Aktenzeichen: 023.121

Datum: 31.10.2024

**Einbau einer Dachgaube, Flst. 10609/1, Stauferweg 3/1, Ilsfeld**

Lageplan

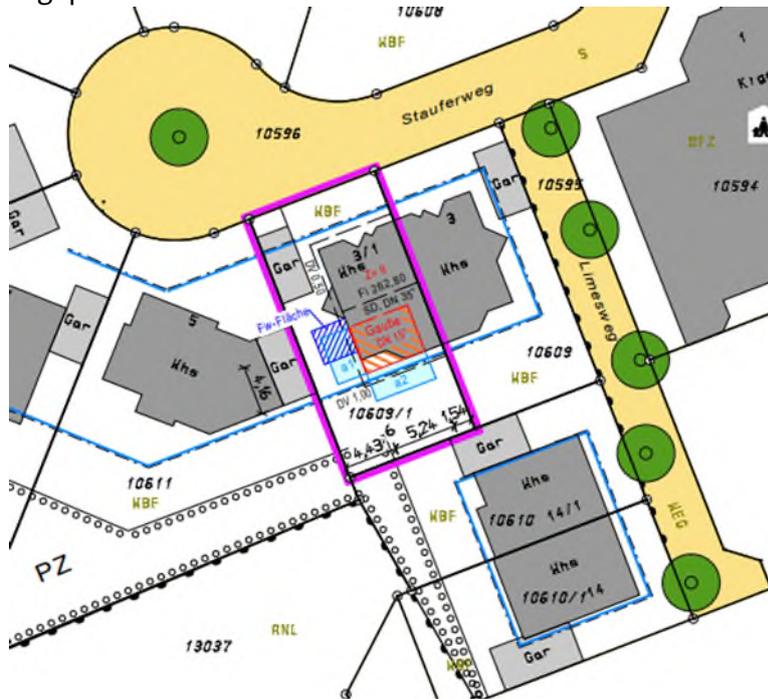
Im Bebauungsplan wird als maximale Zahl der Vollgeschosse ein Vollgeschoss angegeben. Nach Angaben der Bauherrschaft ergibt sich durch die Errichtung der Dachgaube ein zweites Vollgeschoss. Eine Berechnung / ein Nachweis der Vollgeschossigkeit ist dem Bauantrag jedoch nicht beigelegt worden. Das Baurechtsamt hat leider ebenfalls keine weiteren Angaben hierzu gemacht.

Die Befreiung von Festsetzungen des Bebauungsplans ist nach § 31 Abs. 2 BauGB möglich, **wenn die Grundzüge der Planung nicht berührt werden.** Nach herrschender Meinung stellt die im Bebauungsplan festgelegte Anzahl der Vollgeschosse jedoch einen Grundzug der Planung dar.

Die gesetzlichen Voraussetzungen für eine Befreiung nach § 31 Abs. 2 BauGB liegen damit nicht vor. Der Bauherr ist zu raten, die Größe der Dachgaube so anzupassen, dass kein zweites Vollgeschoss geschaffen wird.

Im Übrigen hält das Bauvorhaben die Festsetzungen des Bebauungsplans ein. Das Einvernehmen ist deshalb unter dem Vorbehalt zu erteilen, dass durch die Errichtung der Dachgaube kein zweites Vollgeschoss entsteht.

Das gemeindliche Einvernehmen zum Dachgeschossausbau durch den Einbau einer Dachgaube, Flst. 10609/1, Stauferweg 3/1, Ilsfeld nach § 36 BauGB wird unter dem Vorbehalt erteilt, dass durch den Einbau der Dachgaube kein zweites Vollgeschoss entsteht.
